Mission régionale d'autorité environnementale

**Avis délibéré de la Mission Régionale  
d'Autorité environnementale de La Réunion  
sur le projet de centrale photovoltaïque au sol  
à Saint-Paul (ancienne décharge de Cambaie)**

n°MRAe 2020APREU3

***Vue en plan du projet avec les trois variantes d'implantation des locaux techniques  
(extrait de l'étude d'impact – cf. page 18)***

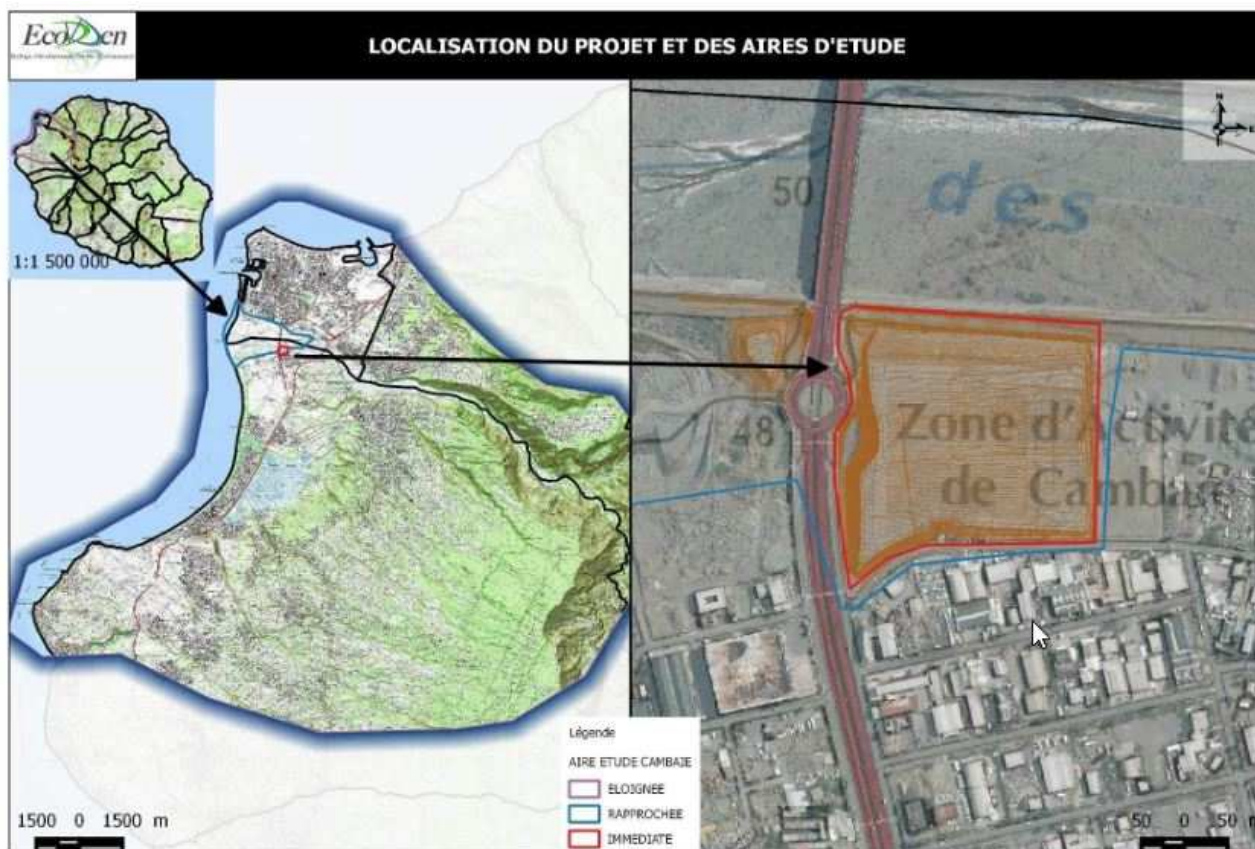
Cependant, le plan masse du projet figurant sans légende dans l'étude d'impact (cf. page 20) ne permet pas d'appréhender correctement la localisation des ouvrages actuels / futurs de collecte et d'évacuation du biogaz (y compris les piézomètres), au regard des différentes installations électriques de la centrale solaire.

- ***L'Ae recommande au maître d'ouvrage de mieux justifier la maîtrise des risques industriels (incendies – explosions), notamment à partir de vues spécifiques en plan et en coupe démontrant clairement la prise en compte de la réglementation ATEX (respect des distances de sécurité imposées entre les installations de la centrale solaire et les collecteurs et puits de gaz de la décharge d'ordures ménagères réhabilitée).***

Concernant les locaux techniques, seules des vues distinctes du poste de livraison électrique et du local de batteries (cf. page 93) sont fournies, sans aucune modélisation de leur insertion dans l'environnement. Un photomontage approprié de ces installations devant être regroupées mérite donc a minima d'être produit. En la matière, le pétitionnaire s'engage à respecter les prescriptions d'habillage des bâtiments qui seront formulées par le groupement d'intérêt public (GIP) Écocité de La Réunion.

Au regard des trois variantes d'implantation des locaux techniques soumises au GIP (cf. plan masse du projet), la localisation finale doit être décidée à partir du programme prévisionnel d'aménagement (PPA) de l'Écocité en cours d'élaboration.

- ***L'Ae recommande de compléter l'étude d'impact avec une modélisation photographique des locaux techniques, pour chacun des trois sites d'implantation projetés, de manière à mieux éclairer les choix restant à effectuer en lien avec les prescriptions du programme d'aménagement de l'Écocité ;***

- ***Si la localisation des locaux techniques est privilégiée à l'ouest en contrebas et en aval de l'axe mixte (site n° 3) au regard de préoccupations urbaines et paysagères, l'Ae recommande au pétitionnaire de compléter l'étude d'impact par l'analyse des autres enjeux environnementaux, sanitaires et réglementaires (risques, sécurisation du site, milieu naturel, zonages PPR et PLU...), y compris les incidences pressenties en termes de raccordement électrique (panneaux solaires et réseau EDF) ;***

Cartographie de synthèse des enjeux associés au milieu naturel  
(extrait de l'étude d'impact – cf. page 56)

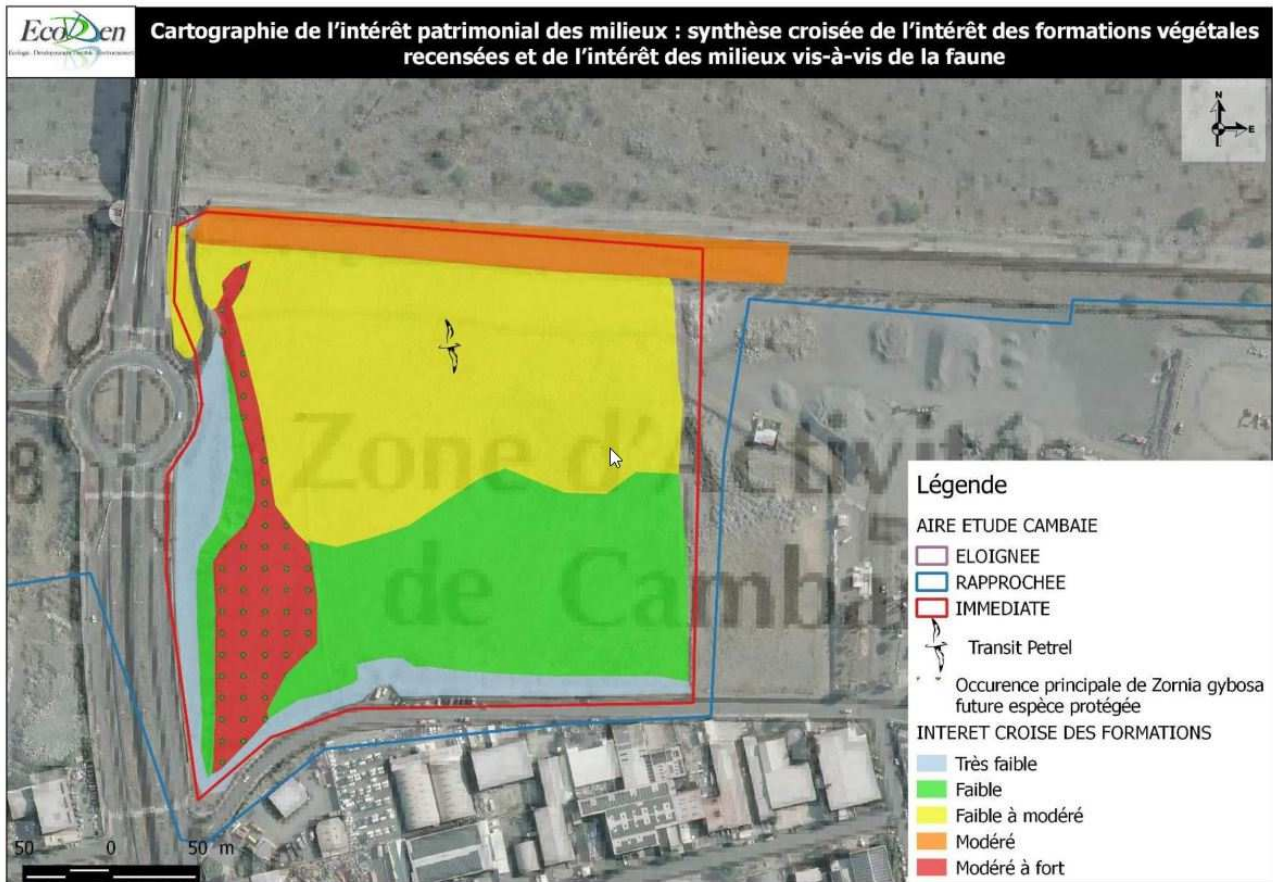
À cet égard, les mesures d'évitement proposées visant à adapter l'implantation du projet et des travaux afin de conserver la pelouse indigène abritant l'espèce protégée (cf. page 113 – mesure codifiée ME2) doivent être traduites concrètement dans la présentation du projet.

- **Au regard des impacts pressentis sur l'habitat naturel protégé des aménagements projetés, dont la piste de circulation périphérique en matériaux graveleux, l'Ae recommande au maître d'ouvrage de présenter un plan masse modificatif en cohérence avec la mesure d'évitement proposée (codifiée ME2), de même qu'un plan délimitant strictement le périmètre du chantier (ou à défaut les zones de travail à exclure).**
